Afgørelse om ikke godkendelsespligt i forbindelse med ændringer af 6 nye stalde - Skovvej 7, 6818 Årre

Journalnr.: 9359077
Sagsnr.: GEO-2026-03065

Afgørelse

Figur 1. Situationsplan med oversigt over husdyrbrugets bygninger med produktionsarealer (markeret med rødt). Figur fra miljøgodkendelsen 2021.

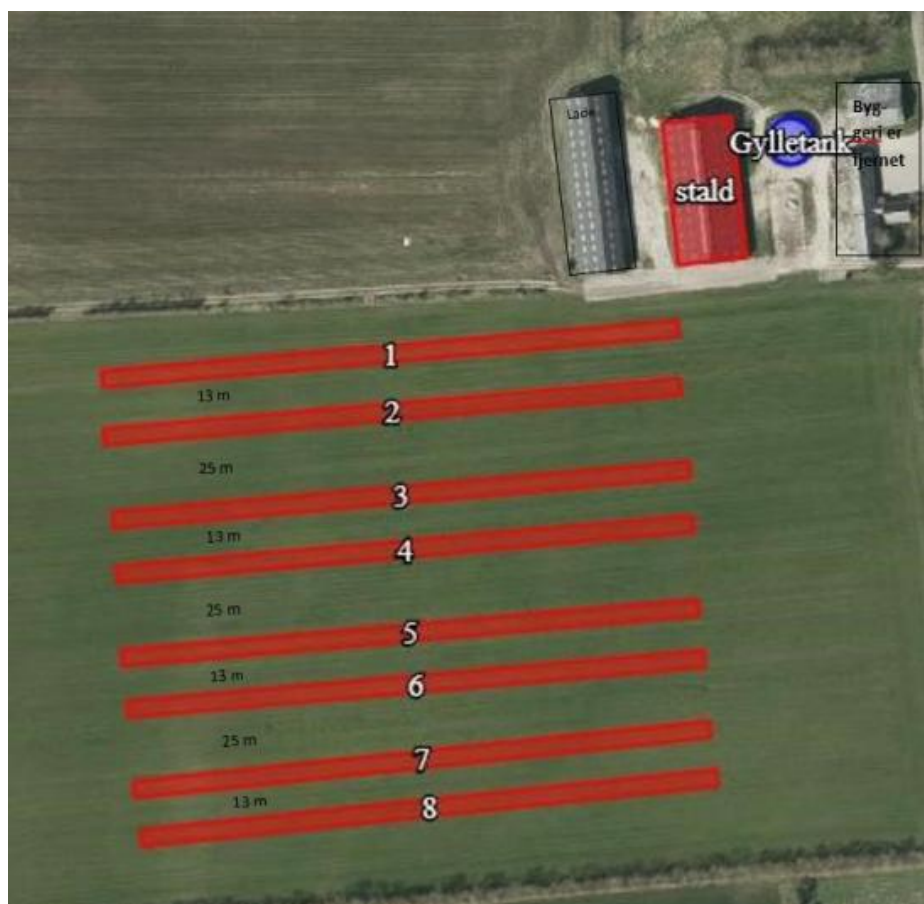
I miljøgodkendelsen er de 8 nye stalde med ensidig taghældning, hvorfor staldene bygges parvis front mod front. Staldene er godkendt med en længde på 220 meter/stald. Der er godkendt en afstand på 13 meter mellem staldene front mod front. Der er godkendt en afstand på 25 meter fra bagvæg til bagvæg, se figur 1 nedenfor (som svarer til figur 7 i miljøgodkendelsen fra 2021).

Nu ønsker ansøger at bygge stald 5 og 6, se figur 1. De stalde får samme dimensioner og placering i forhold til hinanden som stald 1-4. Det vil sige 6 stalde á 1.224 m^2 plus uændret 600 m^2 i eksisterende stald. I alt et samlet produktionsareal på 7.944 m^2 , se tabel 2. Det er færre m^2 end de oprindeligt 7.960 m^2 , som er godkendt i § 16 a miljøgodkendelsen fra 2021. Dermed medfører ændringerne ikke en øget forurening i forhold til det oprindeligt godkendte.

Figur 2. De 4 nye stalde med en længde på 221,55 meter og med en afstand bagvæg til bagvæg på 21,95 meter. Figurklip fra byggeansøgningsmaterialet.

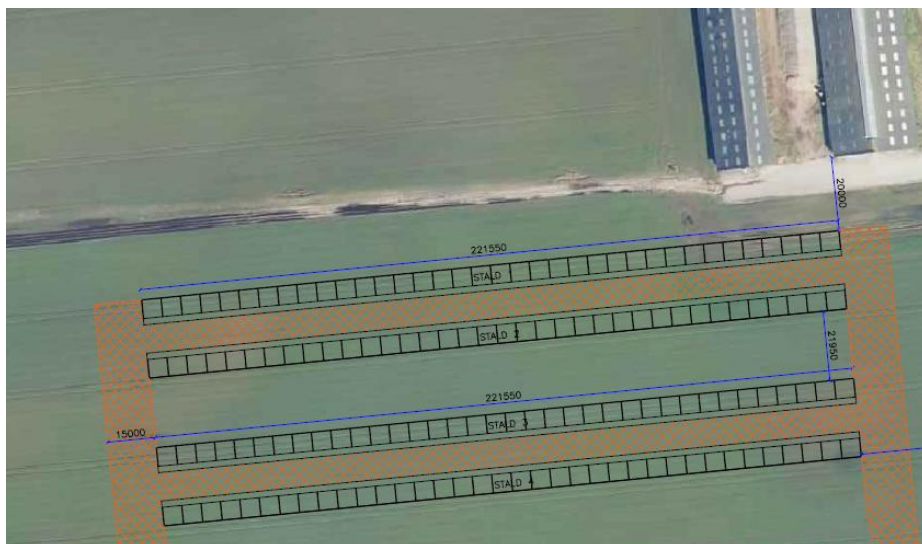
I forbindelse med udarbejdelse af byggetilladelse fremgår det af byggetegninger, at der i hver enkelt stald er et produktionsareal på 5,85 m i bredden x 221,5 m i længden (mod det godkendte 220 m) svarende til 1.296 m² dybstrøelse pr. stald (mod det godkendte 920 m² dybstrøelse pr. stald). Afstanden mellem staldene bagvæg mod bagvæg er jævnfør byggeansøgningen 21,95 meter (mod det godkendte 25 meter), se figur 2.

Varde Kommune vurderer, at ændringerne ikke vil bidrage til forøget miljøbelastning, hverken i form af lugt eller ammoniak, under forudsætning af, at det udelukkende er stald 1-4, der bygges. I denne situation vil det totale produktionsareal i stald 1-4 udgøre $4 \times 1.295 \text{ m}^2 = 5.183 \text{ m}^2$, hvor det godkendte udgør 8 stalde á 920 m^2 produktionsareal, dvs. 7.360 m^2 .

Da det totale produktionsareal er 2.177 m^2 mindre end godkendt, vurderer Varde Kommune, at ændringerne er under bagatelgrænsen, og at ændringerne ikke vil bidrage til forøget miljøbelastning. Derfor stiller Varde Kommune ikke krav om godkendelse af ovennævnte ændringer efter husdyrloven til etablering af stald 1-4.
